ORD. N° : 1111  
ANT. : Proyecto de diseño de pavimento participativo de la Calle Los Algarrobos, entre Calle Sin Nombre y Calle Los Pimientos, San Pedro de Atacama.  
MAT. : Envía observaciones a proyecto de diseño de pavimento participativo de la Calle Los Algarrobos, entre Calle Sin Nombre y Calle Los Pimientos, San Pedro de Atacama.  
ADJ. : No hay

OFICIO ELECTRÓNICO

Antofagasta, 21 abril 2026

**A : SERGIO MELO VERGARA  
INGENIERO CIVIL**  
**DE : ROBINSON ESPEJO CHEPILLO  
JEFE (S) DEPARTAMENTO TÉCNICO DE CONSTRUCCIONES Y  
URBANIZACIÓN.**

### 5.2. Demolición

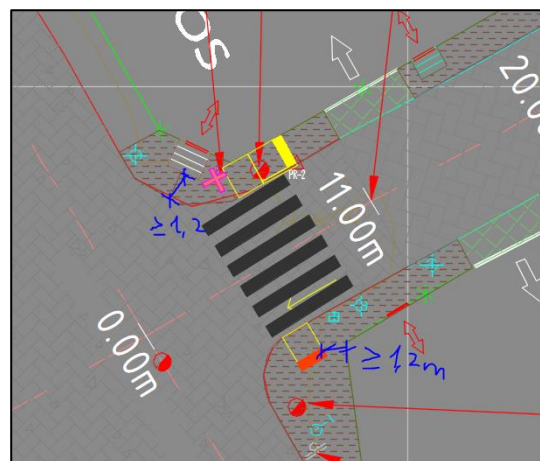
5.2.1. Mostrar superficie de vereda a demoler.

### 5.3. Diseño Geométrico

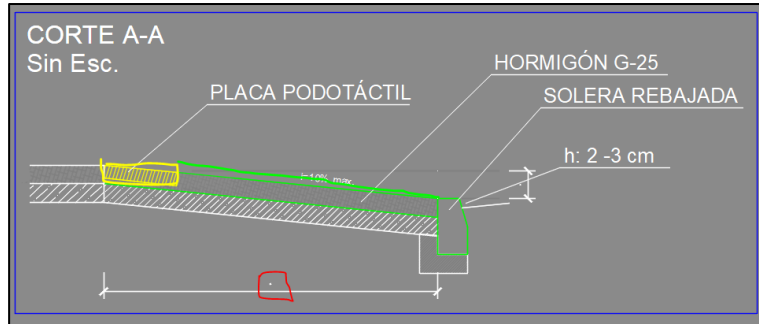
5.3.1. Acotar largo y ancho de calzada, ancho aceras, largo soleras normales, rebajadas y recostadas.

5.3.2. En intersección con Los Pimientos considerar una configuración para los dispositivos de rodado similar a la considerada en la intersección con "Calle Sin Nombre". Además, debe proyectar los anchos mínimos que garanticen la accesibilidad universal.

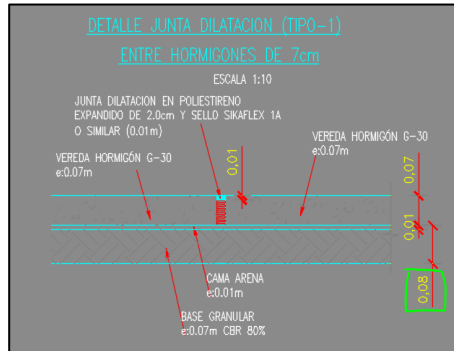
- 5.3.3. Incorporar para la calzada un mejoramiento de 35cm por SST elevadas más 15cm de mejoramiento en reemplazo de la impermeabilización, resultando en un mejoramiento total de 50cm bajo la sub base.
- 5.3.4. Plinto para dispositivo de rodado debe ser cero, el hormigón considerar un G30, agrandar número del acote del dispositivo y corregir baldosa puesto que esta debe tener la pendiente de la acera y no la del dispositivo.

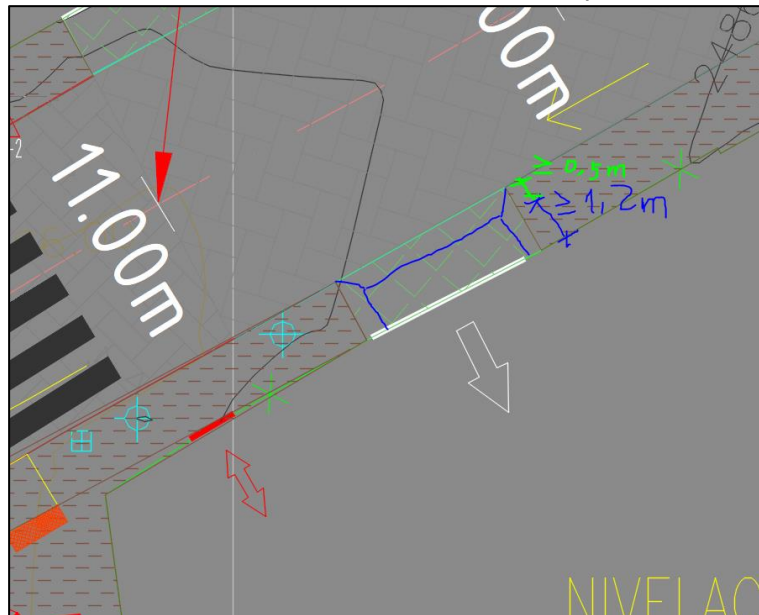
- 5.3.5. Corregir espesor base en detalles.

- 5.3.6. Diferenciar soleras normales, rebajadas y/o recostadas en simbología y planta.
- 5.3.7. Para garantizar la accesibilidad universal, considerar en los accesos vehiculares un ancho libre de a lo menos 1,2 m, sin considerar la rampa.

- 5.3.8. Incorporar líneas del layer "P\_solera"
- 5.3.9. Indicar el paquete estructural del "zampeado de piedra".

**5.4. Perfil Longitudinal**

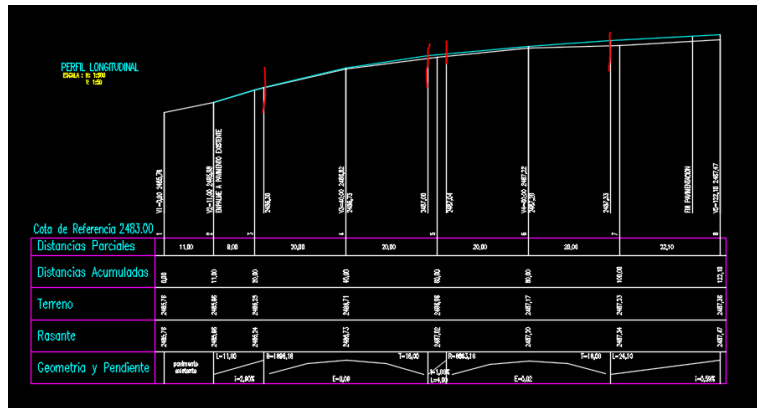
- 5.4.1. Indicar principio y final de cada curva, distancia acumulada y sus cotas correspondientes.

**PERFILES TRANSVERSALES**  
Escala: H=1:200 / V=1:50

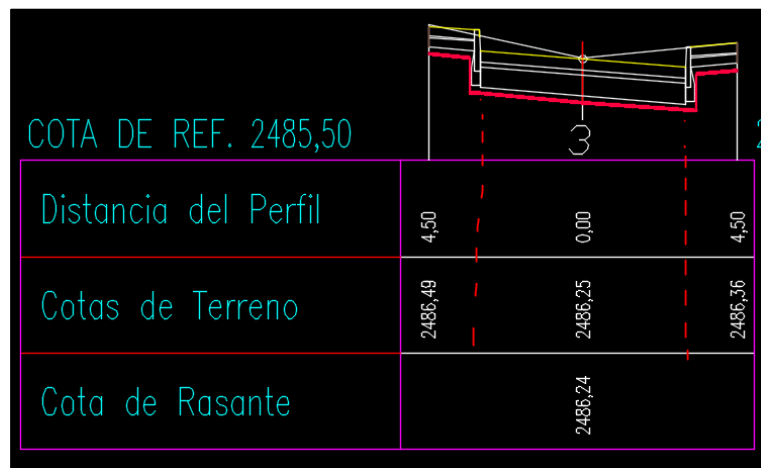
5.5.1. La relación H:V debe ser 10:1, corregir. Presenta una 4:1.

5.5.2. Incorporar el movimiento de tierra de cada perfil en el costado derecho de la grilla de datos. Además de un cuadro resumen con el movimiento de tierra total de todos los perfiles.

5.5.3. Agregar las cotas de ambos costados de la calzada.

5.5.4. Perfiles comienzan desde el 3, falta incorporar el perfil 1 y 2.
